**DOCUMENTO DE RESPUESTAS N°. 1 A LAS OBSERVACIONES PRESENTADAS AL
PLIEGO DE CONDICIONES LICITACIÓN PÚBLICA DAPRE - ACR No. 48 de 2011**

**I. OBSERVACIONES PRESENTADAS POR TELEFÓNICA TELECOM S.A MEDIANTE CORREO
ELECTRÓNICO DEL 24 DE OCTUBRE DE 2011 A LAS 8:35 A.M.**

a. Anexo 3. Numeral 1.1. Items 13 y 14 pag. 71

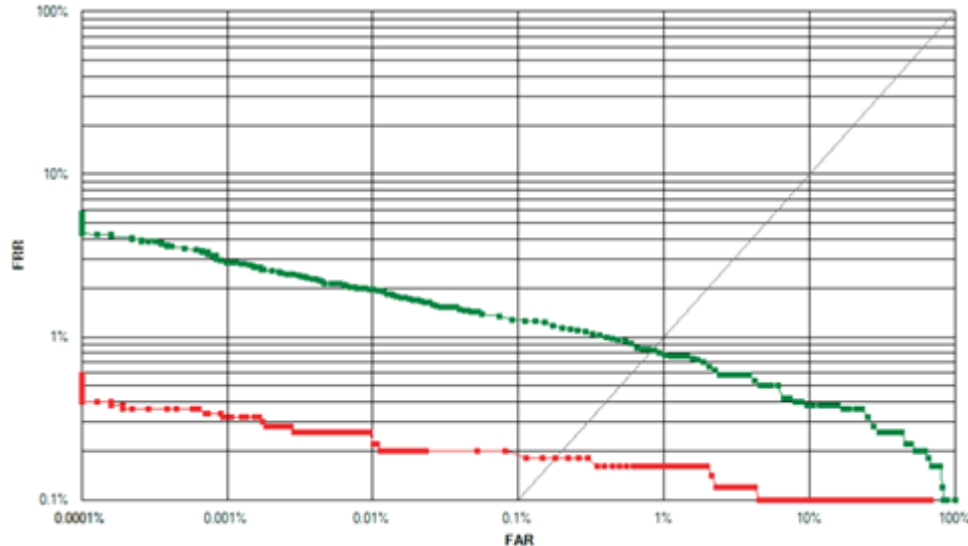
En este requerimiento ACR solicita que el soporte de hardware de lectura de huella dactilar se obtenga un porcentaje menor a un 1% en el FRR con un radio de falsa aceptación FAR de 0.0001% simultáneamente? O los requerimientos se pueden obtener por separado sin importar la otra variable? Es decir cumplir con el FRR definiendo el FAR en otro valor? Y viceversa?

Lo anterior porque debe tenerse en cuenta que por arquitectura de hardware y software en los dispositivos móviles PDA-Windows Mobile 6.X no es posible la ejecución de un algoritmo suficientemente robusto para obtener estos resultados de manera simultánea (sic), pues estos equipos poseen un procesador limitado y menos memoria que un PC o un servidor donde normalmente se ejecutan los algoritmos de verificación.

Para argumentar lo anterior, dejamos como constancia el gráfico de un conocido fabricante de sistemas biométricos, llamado Nuerotechnology:

Donde se muestra el desempeño de un algoritmo corriendo en plataformas X86 y X64 (es decir de PC), que cumple con el requerimiento solicitado. Sin embargo al observar la curva de rendimiento del componente móvil (línea verde) se observa que esta especificación disminuye ostensiblemente debido a la limitación en la capacidad de procesamiento de un móvil.

En esta grafica podemos ver que aunque el lector cumple con el requerimiento estipulado para un algoritmo robusto usado para PC, y tomando en cuenta que el algoritmo usando un los móviles debe ser menos robusto para poder obtener una solución viable en cuanto a tiempos y consumo de energía eléctrica en el procesamiento, este requerimiento debería ser más permisivo, por lo cual solicitamos que si estas especificaciones se debe cumplir simultáneamente se debe modificar la especificación FRR a 6% con un FAR de 0,0001%.

Se aclara que el requerimiento hace referencia a las características del hardware, es decir al sensor biométrico y no al SDK que corre sobre el dispositivo móvil. Por lo anterior, su solicitud no será atendida y se mantiene lo establecido en el pliego de condiciones.
